## Ufficio d'Ambito di Bergamo

Prot. n. 3194

Bergamo, 23 maggio 2022

**Oggetto: Valutazione Ambientale Strategica VAS relativa alla variante generale al PGT del Comune di San Pellegrino Terme. Parere di compatibilità con il Piano d'Ambito ai sensi dell'art. 50 comma 3 delle NTA del PTUA approvato con D.G.R. n. 6990 in data 31.07.2017.**

Figura 2: in verde l'AG01624601 Valle Brembana e in rosso l'area del ATr1-Ruspino.

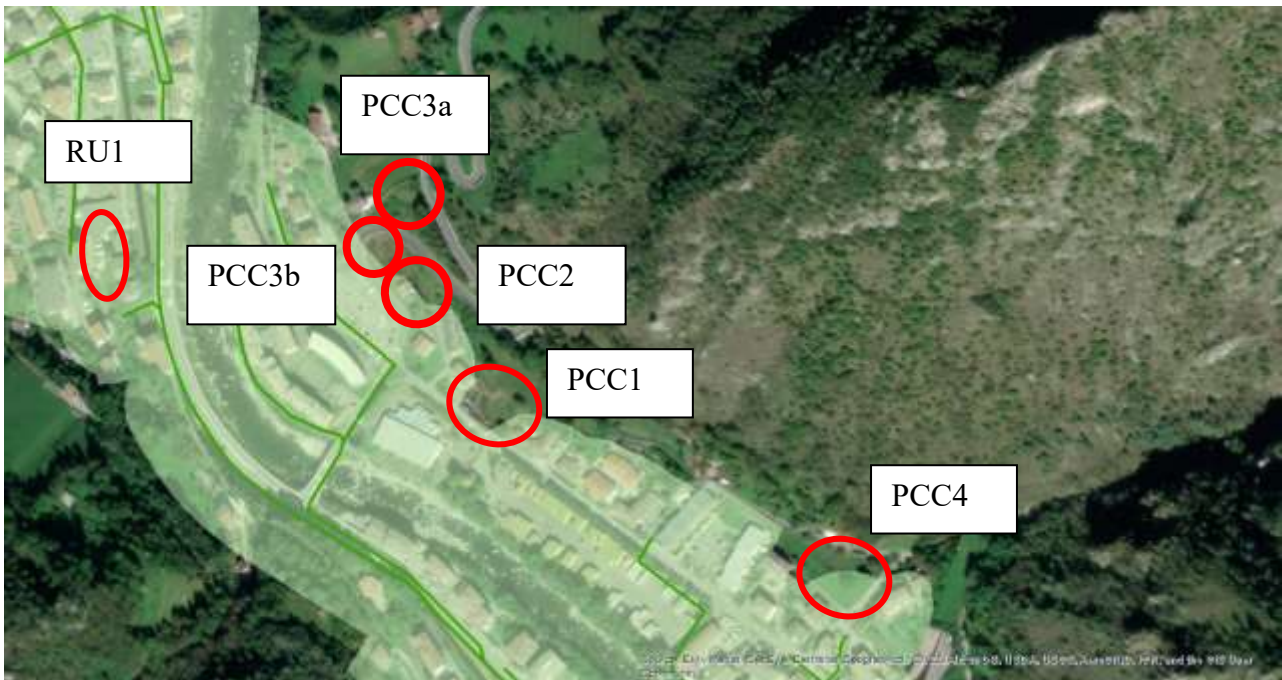
Le aree dell'ambito ATr1- Ruspino, del RU1, RU2, RU3, RU4 e del PCC5, PCC6, PCC9 risultano aree servite da pubblica fognatura e interne all'area dell'agglomerato Valle Brembana come indicato nelle figure 2, 3, 4, 5 e 6.

-le eventuali nuove aree di edificazione poste all'interno dell'agglomerato o confinanti con lo stesso dovranno essere collegate alla pubblica fognatura per consentire la raccolta ed il recapito all'impianto di depurazione dei reflui fognari che ne deriveranno;

Figura 8: in verde l'AG01624601 Valle Brembana e in rosso l'area del PCC10.

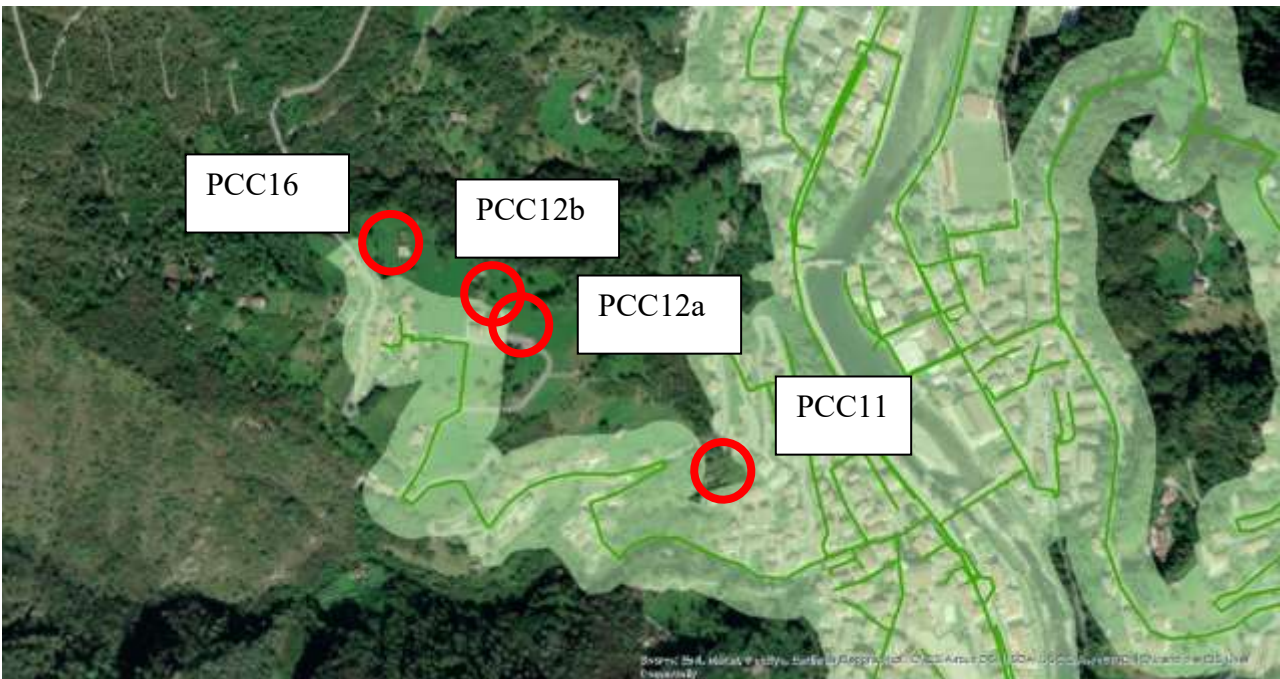
Le aree degli Ambiti PCC1, PCC2, PCC3b, PCC4, PCC10, PCC11, PCC12a, PCC12b, PCC14 ricadono parzialmente esterni all'agglomerato AG01624601 "Valle Brembana" come indicato nelle figure 3, 8, 9 e 10 in aree servite da pubblica fognatura.

A tal proposito, per quanto riguarda questo gruppo di ambiti sopra elencati, si ricorda che la Direttiva Agglomerati DGR 1086 del 12.12.2013 prevede l'inserimento di un'area all'interno dei confini di un agglomerato solo se in fase di attuazione. In tal caso si provvederà ad aggiornare la cartografia dell'agglomerato Valle Brembana e ad integrare il carico organico in termini di Abitanti Equivalenti derivante dalle aree di espansione. Si rammenta di assicurarsi che il nuovo carico non comprometta l'efficienza del depuratore di Zogno.
